DODATEČNÉ INFORMACE K ZADÁVACÍM PODMÍNKÁM

**ZŠ Brno, nám. Míru 3, p.o. –
přestavba školnického bytu na školní družinu –
projektová dokumentace**

Dodatečné informace k zadávacím podmínkám č. 1 (DI/1)

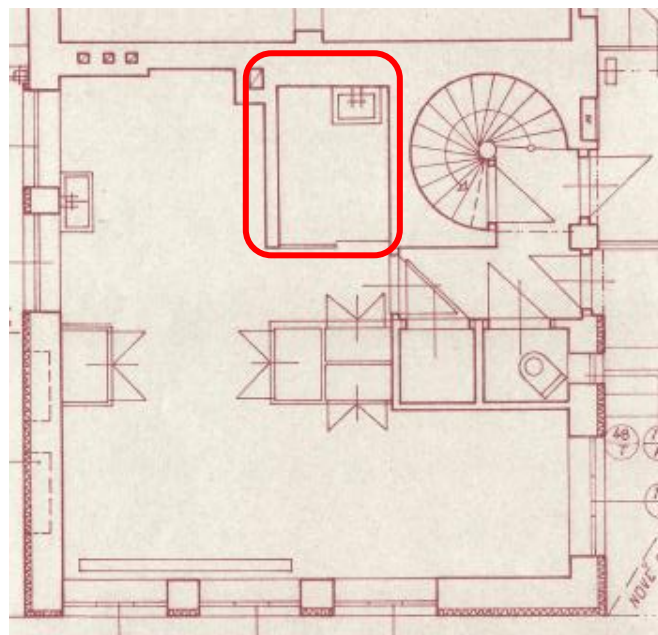
Propojení se školou budovy by bylo možno na úrovních 1.PP a 1.NP.

Ano, propojení objektu družiny a školy bude na úrovni 1.PP – viz. odpověď č. 2. Propojení jedním dveřním otvorem na úrovni 1.NP, ve zdi sousedící se školou, bude možné, pokud to nová, rozšířená konstrukce schodiště dovolí.
